Artikel: Die Bebauungspläne für das Spitalackerfeld in Bern
Autor: O.W.
DOI: <https://doi.org/10.5169/seals-26721>

Die Bebauungspläne für das Spitalackerfeld in Bern.

Abb. 1. Projekt der städtischen Baudirektion.

Abb. 2. Projekt des Bernischen Ingenieur- und Architekten-Vereins.

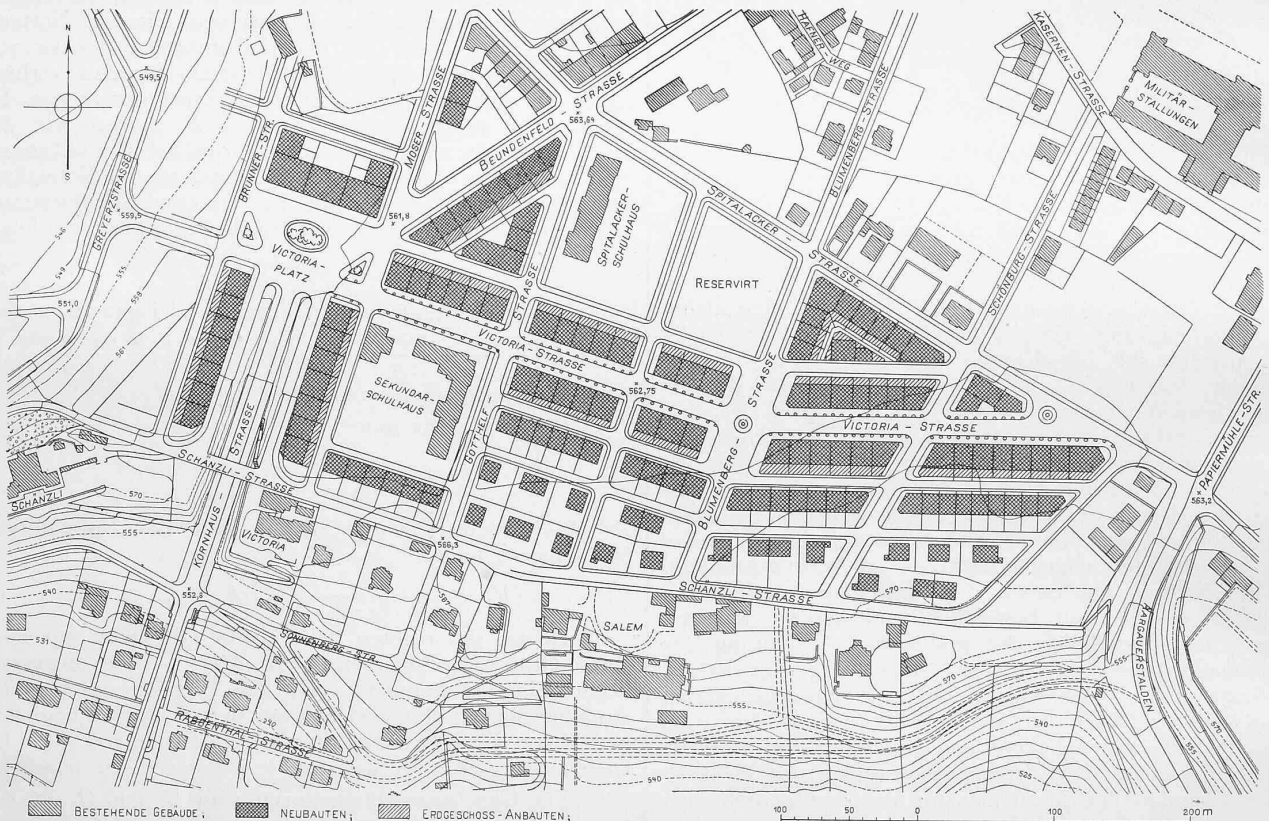
Der vom Stadtbauamte ausgearbeitete Plan (Abb. 1) bietet vom Verkehrsstandpunkt aus eine gute Lösung mit Ausnahme der zu engen östlichen Einmündung der Spitalackers'rasse in die Papiermühlestrasse, wo sechs Strassen zusammentreffen. Der im Plane des Stadtbauamtes vorgesehene *Bruch in der Mitte der Viktoriastrasse wird als unschön bezeichnet*, und an Stelle dieses Bruches eine sanfte Strassen-Biegung dringend empfohlen, wobei die Häuser-

Die *Strassenrichtungen* des vom Stadtbauamt ausgearbeiteten Planes sind beizubehalten mit Ausnahme eines Teiles der Schönburgstrasse, bei der durch eine Richtungsänderung bei den Bauparzellen stumpfe und spitze Winkel vermieden werden können.

fronten selbst gerade sein können (Abb. 2). Es wird also eine polygone Gestaltung dieses Strassenstückes zwischen der Blumenberg- und Schönburgstrasse gewünscht, ähnlich den in der grossen Mehrzahl ebenfalls polygonen Strassenzügen der Altstadt. In längerer Ausführung empfiehlt der Bericht sodann die Anlage geschlossener Plätze, an denen schöne öffentliche oder private Bauten zu ihrer vollen architektonischen Wirkung gelangen und in denen die Quartierbewohner eine Art von gesellschaftlichem Sammelplatz finden dürften, d. h. von Plätzen, die ganz gut an den Verkehrsadern liegen können, aber nicht von diesen durchschnitten werden sollen, gemäss dem Satze „Nicht die Polizei, sondern der Städtebauer soll dafür sorgen, dass der Durchgangsverkehr die Plätze meidet“. Derartige Platzanlagen werden sich zur Erstellung von Arkaden mit Verkaufsmagazinen usw. in vorzüglicher Weise eignen.

Für die *Breite der Strassen, Trottoirs, Vorgärten und Plätze* werden folgende Vorschläge gemacht: Auf der Viktoria-Strasse sollen die Fahrbahn 11 m, die Trottoirs 4 m, die Vorgärten 3 m betragen, was einen Baulinienabstand von 25 m ergibt. Wo Lauben vorgesehen sind, ist eine Breite der Fahrbahn von 14 m und der Trottoirs von 2 m, somit ein Baulinienabstand von 18 m festgesetzt. Die Lauben selbst sind einschliesslich der Pfeiler 4 m breit angenommen. Hinsichtlich der Abmessungen der Plätze sei auf den Plan (Abb. 2) verwiesen. Bei den übrigen Strassen werden keine Abänderungsvorschläge gemacht; dagegen wird der Wunsch ausgesprochen, dass die Nebenstrassen und Wege nicht breiter angelegt werden, als der geringe Verkehr benötigt, weil sie sonst leicht unbelebt und öde aussehen und Anlage- sowie Unterhaltungskosten erfordern würden, die nicht begründet wären. An einigen Stellen mit unbedeutendem Verkehr sind an Stelle von offenen Durchführungen der Strassen und Wege *Durchfahrten* unter den Häusern vorgesehen, da Gewicht darauf gelegt wird, die ästhetische Wirkung der geschlossenen Häusermassen nach Möglichkeit zu sichern. Zur Erzielung grösster Geschlossenheit des Strassenbildes sollte auch die häufige Anwendung einseitiger Häuserblöcke vermieden und dafür mehr *grössere Häuserviertel* vorgesehen werden, allerdings mit möglichst grossen Hofanlagen, die die Sonne ungehindert überfluten kann. Die *geschlossene, städtische Bauweise* wird für das ganze Quartier als zweckentsprechend und empfehlenswert erachtet.
